QUESTI I PRINCIPALI ASPETTI CHE DOVRANNO ESSERE
APPROFONDITI e/o INTEGRATI:

Il campo di San Benedetto è stato coltivato dalla fine degli anni '70 con la realizzazione di n.6 pozzi SB-1-2-4-5, Aquilino-1 e P.to d'Ascoli-1, di cui soltanto due sono risultati mineralizzati **SB-1** e **SB-5** e sono tuttora disponibili il pozzo SB-1 chiuso nel 2002 ha riguardato l'estrazione di gas nelle "alternanze" della **F.ne del Cellino**; il pozzo SB-5 tuttora in produzione ma in via di esaurimento ha riguardato l'estrazione del gas presente nei livelli della F.ne Montepagano. **La produzione cumulativa del campo al 01-03-2010, è stata di circa 1147 M Smc** di cui 443 M Smc prodotti dalle alternanze (pozzo SB-1) e 704 M Smc prodotti dai livelli della Montepagano (pozzo SB-5).

L'impianto di stoccaggio prevede un working gas ciclico (erogazione e iniezione) di **522 MSm³ di gas** .

Ricostruzione ipotizzata

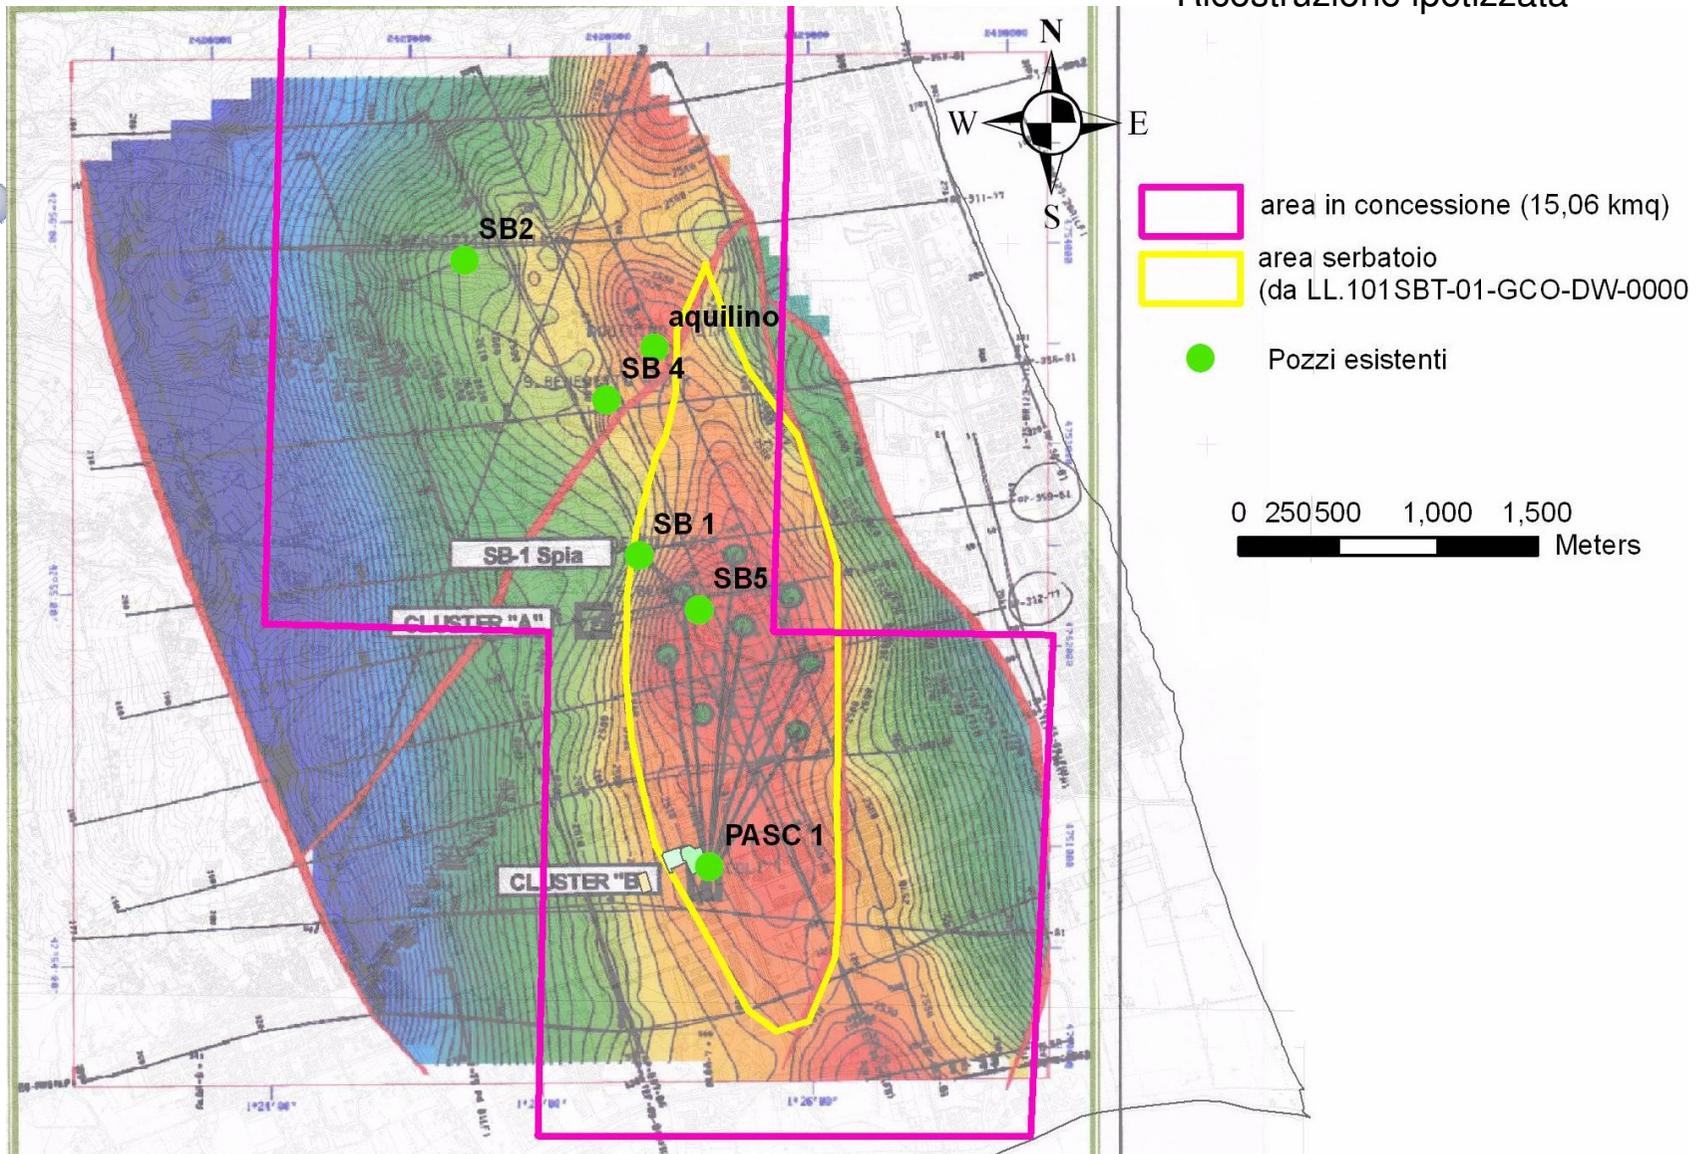
1. Vengono sommariamente descritte le caratteristiche geometriche del giacimento senza una indicazione dettagliata dello sviluppo areale e dell'esatta proiezione in superficie;

manca un documento specifico che ne mostri la sua proiezione in superficie e l'interferenza con il territorio e i sistemi antropici presenti nell'area.
